Vid användning har tre 6 kg pulversläckare av modell PD 6 GX inte fungerat. Tillverkaren Gloria har utrett problemet. Orsaken till felet är att ventilspindeln har varit trög att aktivera eller inte kunnat tryckas ner. Det beror på ventilkroppens konstruktion och på ventilspindelns ytbehandling. Berörda släckare ska därför bytas ut och Dafo och Gloria erbjuder ett kostnadsfritt utbyte.

Tillämpning och allmän information

Brandsläckare med ventil PDM. Den omfattas inte av åtgärd.

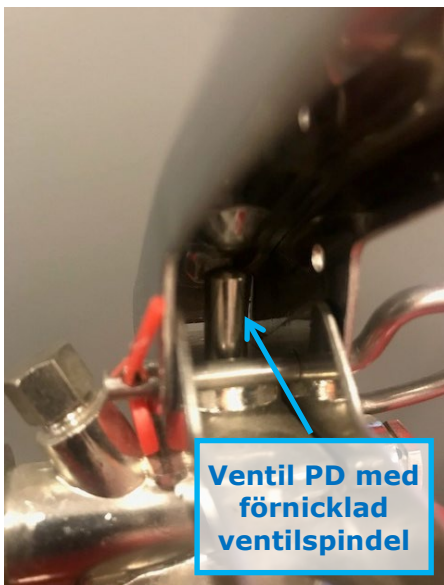
Den modifierade pulversläckare PDM 6 GX, art.nr 10-1006-25 introduceras omgående och finns på lager för leverans från 1 december 2021.

12 kg pulversläckare kommer att erhålla ventil modell PDM under kvartal 2, 2022. Införandet sker efter det att modellen har godkänts av provningsorgan i enlighet med brandsläckarstandarderna.

Ventil modell PD kommer att modifieras och förses med ett skydd runt ventilspindeln. Det modifierade ventilutförandet införs kvartal 3, 2022 efter provning och godkännande enligt brandsläckarstandarderna.

Ventil PD med förnicklad ventilspindel. Släckare ska bytas ut om den sitter i aktuell miljö

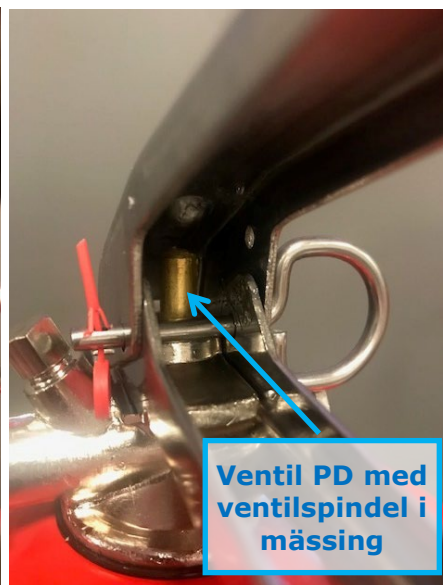
Vid test har felet uppmärksammats på pulversläckare med ventil modell PD. Det gäller ventiler med förnicklad ventilkropp där även ventilspindeln är förnicklad.

Gloria och Dafo erbjuder kostnadsfritt utbyte för släckare placerade i miljö där ventilspindeln utsätts för metall- och stendamm. Det gäller t.ex i gruvmiljö. Det fria utbytet gäller för släckare tillverkade mellan 2015 och 2019.

Utbytet sker av bristfällig produkt med motsvarande ny. PD 6 GX ersätts av PDM 6 GX och PD 9 G och PD 12 GA ersätts av släckare med ej förnicklad ventilspindel.

Ventil PD med ventilspindel i mässing. Släckare berörs inte av åtgärd

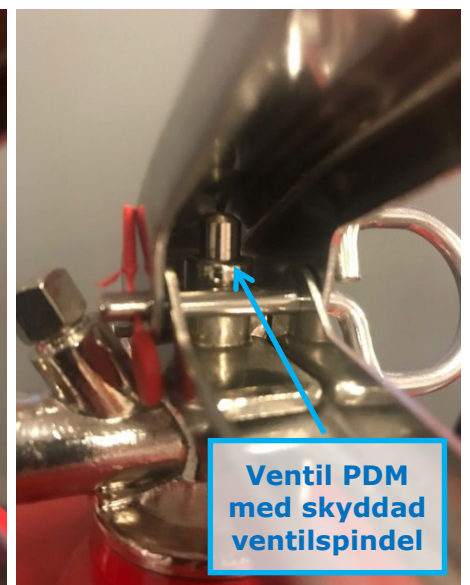
Släckarna är producerade 2019 och tidigare. Från 2020 är släckarna försedda med ventilspindel i mässing utan ytbehandling. Släckare med ventilspindel i mässing berörs inte.
